Borgartúnsreitur - Breyting á deiliskipulagi - Bríetartún 3-5

BRÍETARTÚN 3-5
TILLAGA AÐ BREYTTU DEILISKIPULAGI

Breyting á deiliskipulagi Borgartúnsreits 1.220.0 vegna Bríetartúns 3-5

Athugasemdir og svör

Gildandi skýringarmynd (vinstri) og breytingartillaga (hægri) séð frá Bríetartúni

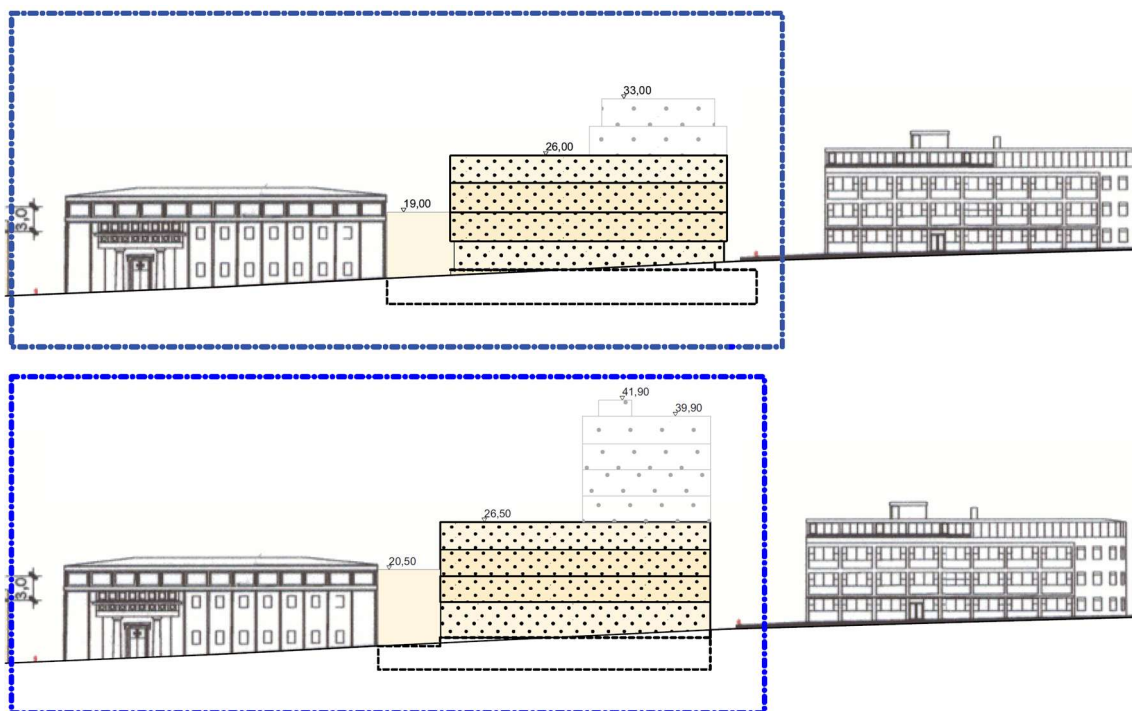
Aðalskrifstofa Ríkisendurskoðunar er til húsa að Bríetartúni 7 og leigir eignina af FSRE. Athugasemdir FSRE og Ríkisendurskoðunar snúa m.a. að áhrifum hækkunar byggingar á birtuskilyrði og útsýni. Hækkunin er talin óæskileg og að óvíst sé að hægt verði að sjá til himins úr gluggum skrifstofa Ríkisendurskoðunar sökum nálægðar og hæðar byggingarinnar. Mikilvægi þess að skila inn vindgreiningum með aðaluppdráttum er undirstrikað og að skoða þurfi vel vindafar til þess að lágmarka vindáhrif.

Rétt er að tillagan hafi í för með sér einhverjar breytingar á útsýni úr þeim skrifstofurýmum Bríetartúns 7 sem snúa að inngarði til vesturs, en fyrirhuguð byggð er staðsett norðvestan við skrifstofubygginguna og varpar þannig ekki auknum skugga á hana, nema að einhverju leyti eftir kl. 18.00 eins og fram kemur á skuggavarpsmyndum. Við mat skipulagsfulltrúa á tillögunni skiptir máli að ekkert íbúðarhúsnæði er á götoreitnum, að undanskildum fjórum íbúðum á efstu hæð hússins við Borgartún 6. Tillagan hefur ekki áhrif á sólar- og birtuskilyrði þessara íbúða.

Skilmálar skilyrða frekari vindgreiningar á byggingarnefndarstigi, enda mikilvægt að tryggja skjól í göturýminu og inni á lóðum. Þá þarf einnig að gera grein fyrir mótvægisáðgerðum sé þeirra þörf.
